COMMUNE
DE
BRUNEHAUT

7620 Brunehaut, le 22.11.2022

OBJET : PROJET D'IMPLANTATION D'EOLIENNES A BRUNEHAUT-ANTOING.

Concerne : Observations faisant suite à la RIP en date du 08 Novembre concernant le projet éolien sur les communes de Brunehaut et Antoing initié par les sociétés Ventis et Clef

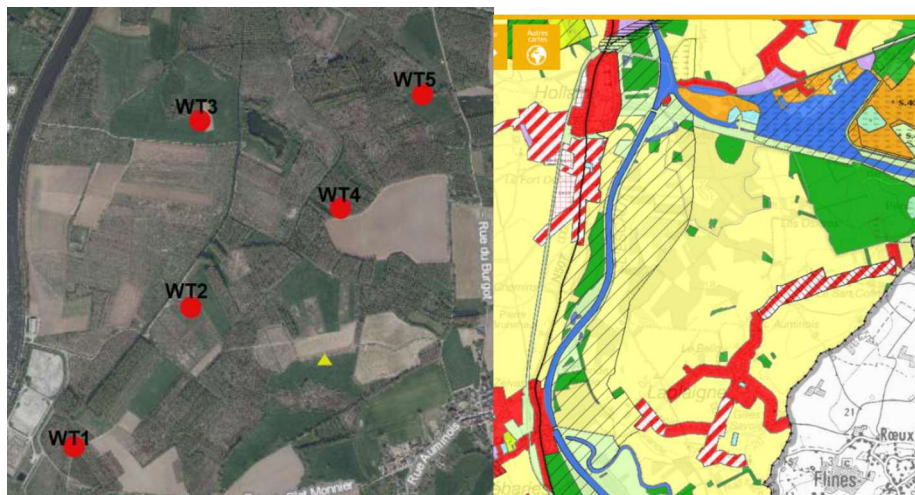
Le site envisagé n'est accessible que via la traversée de ponts dont la charge maximale autorisée est de 7,5 tonnes, mais qui, exceptionnellement, peut permettre le passage de camions classiques pour des raisons de desserte locale.

Nous souhaitons qu'une étude approfondie soit réalisée quant à l'impact de ces nombreux passages sur la stabilité des ponts. Cette étude doit pouvoir garantir aux citoyens qu'ils pourront faire usage de ces ponts en toute sécurité et ce, durant toute la durée du projet et jusqu'à la date estimée de renouvellement des ponts. Nous souhaitons acter cette importante préoccupation et en cas d'accident suite à un effondrement, nous ne manquerions pas de faire usage du présent document pour que les responsabilités soient déterminées. Nous avons pu lire dans la presse que les effondrement de ponts dû à des surcharges de camion ne relèvent pas de la fiction.

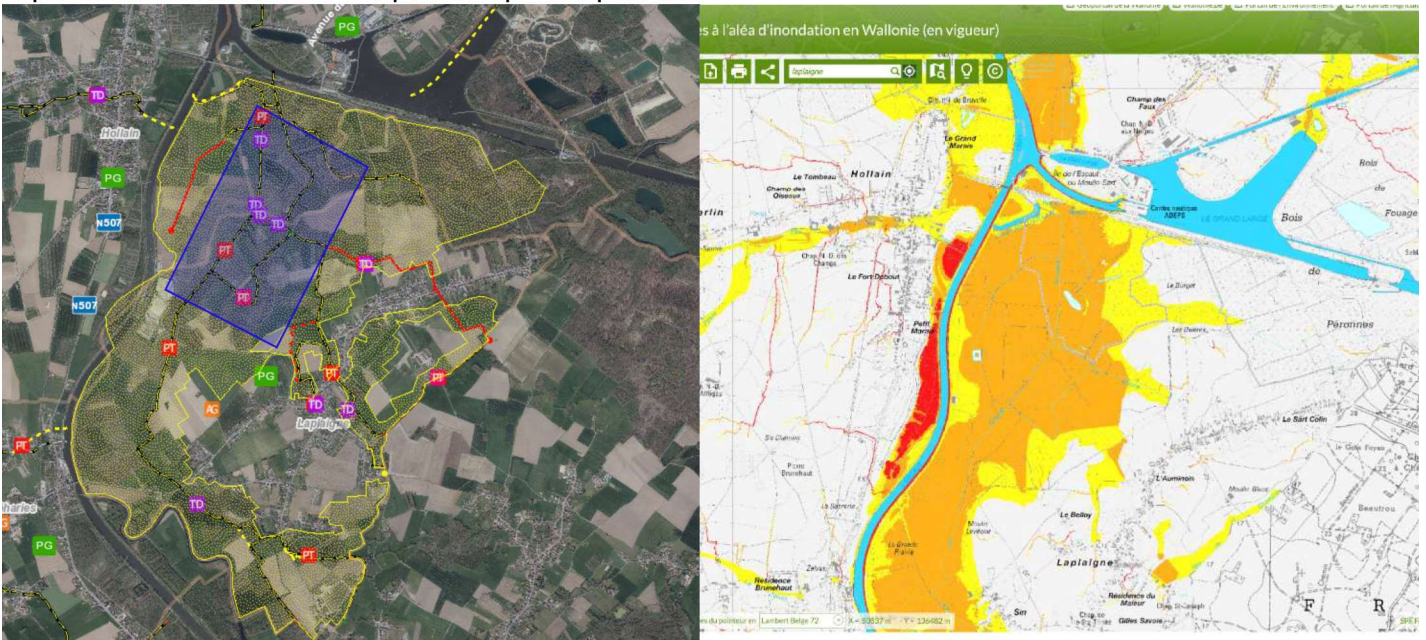
Nous attirons également votre attention sur la présence de cours d'eau non-navigables de catégorie 2 et 3 comme le montre la carte ci-dessous :

Ces cours d'eau sont soumis à certaines règles et nous attirons l'attention sur le livre II du code de l'environnement. Nous pouvons notamment y lire que la politique de l'eau en Région wallonne a pour objectifs de prévenir toute dégradation supplémentaire, de préserver et d'améliorer l'état des écosystèmes aquatiques ainsi que, en ce qui concerne leurs besoins en eau, des écosystèmes terrestres et des zones humides qui en dépendent directement ainsi que de contribuer à atténuer les effets des inondations et des sécheresses. A cet effet, nous souhaitons attirer votre attention sur la carte des waterings (zones en jaune dans la figure de droite) et des zones inondables (zones orange dans la figure de droite – zone d'aléa moyen par débordement et ruissellement) où serait implanté le projet de parc, la zone bleue sur la figure de gauche représentant la surface impactée par le parc éolien :

7) La nature des sols

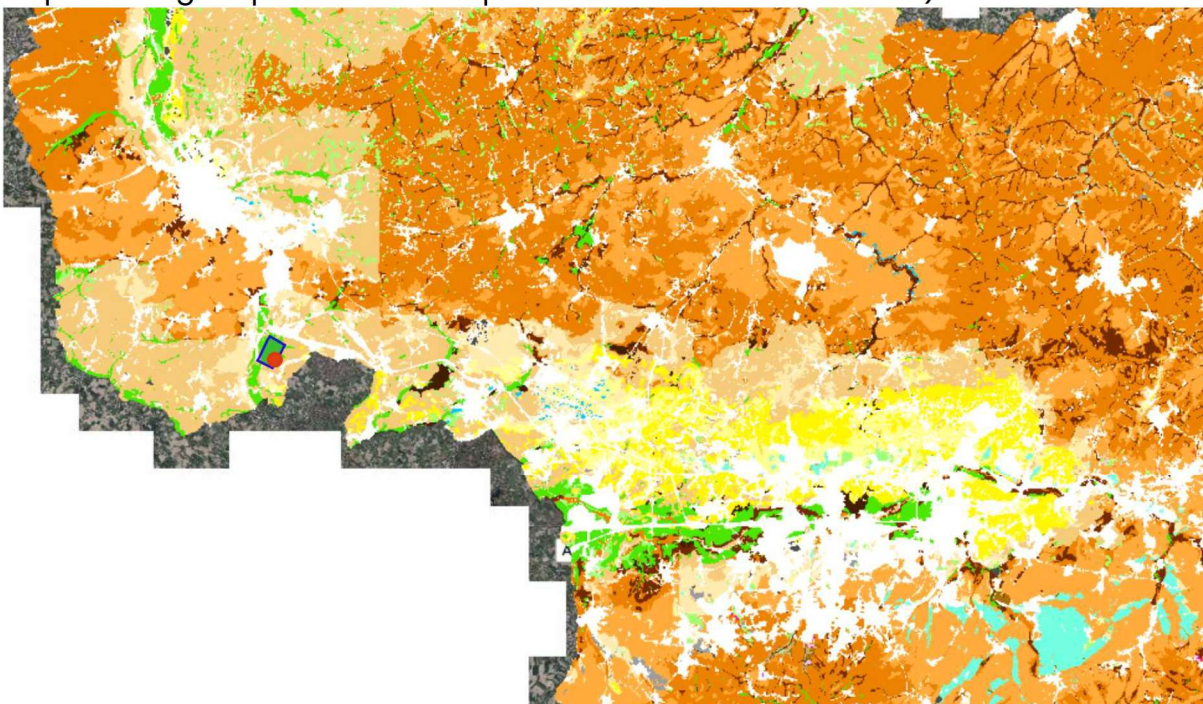
Après quelques recherches, nous avons pu trouver la carte géologique des sols. La zone envisagée se situe dans une zone où le sol est catégorisé comme suit « sols argileux à drainage naturel assez pauvre à très pauvre ». Voir carte ci-dessous :

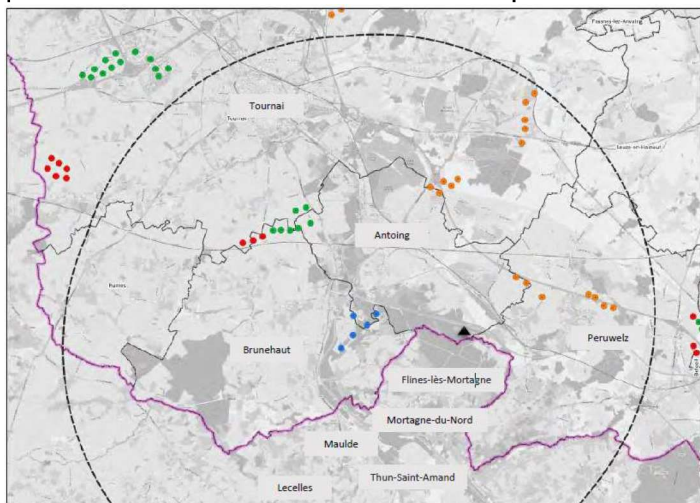
Nous souhaitons donc attirer l'attention du bureau d'études sur notre incompréhension. En effet, tous les parcs éoliens existant se trouvent généralement dans des zones qui présentent un relief important et une certaine altitude au sol comme par exemple le parc éolien de Saint-Maur qui a été construit sur un des points les plus élevés de la zone (+/- 60m d'altitude).

Il y a moins de 4 kilomètres entre le site de Saint Maur et la zone envisagée, avec un écart d'altitude de l'ordre de 48m. Les éoliennes de Saint-Maur s'élèvent à 149m et vont donc chercher des vents à une hauteur totale de 197m d'altitude au-dessus du niveau de la mer. Le projet envisagé, grâce à des éoliennes de 180m de hauteur ira donc chercher des vents à 192m d'altitude. Force est donc de constater que la nouvelle technologie pour ce projet prévoit uniquement de compenser le manque de relief de la zone envisagée.

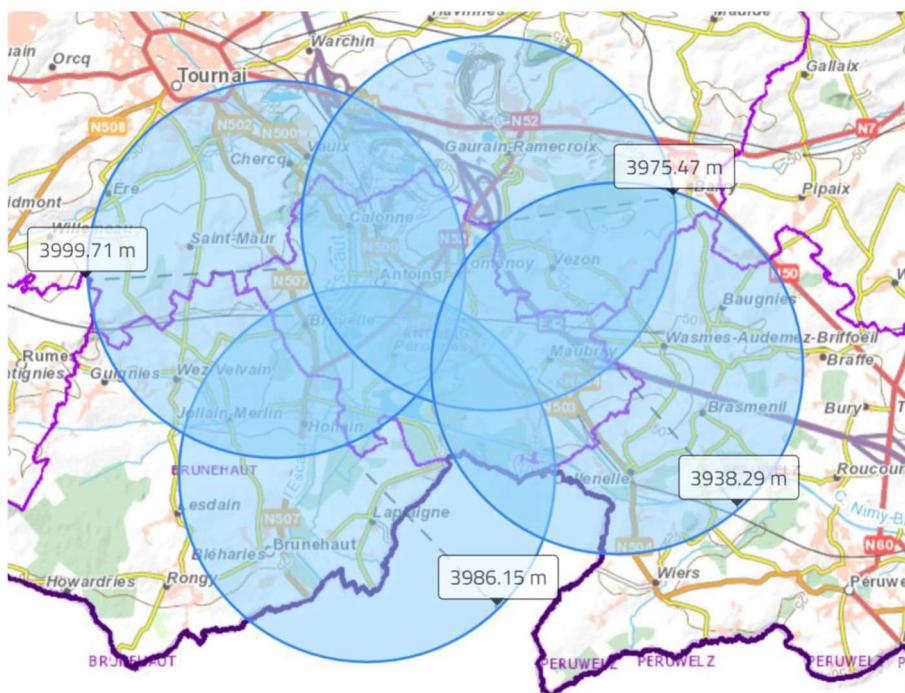
Nous avons donc réalisé une carte nous permettant d'identifier, sur la base des projets connus cette règle des 4 kilomètres (notons que le dossier d'aide à la décision réalisé par le PNPE préconise même un rayon de 6 km) :

Chaque zone située à l'intersection de plusieurs cercles court un risque de saturation visuelle. Notre région ne présente pas beaucoup de reliefs et les zones boisées ne sont pas d'une hauteur
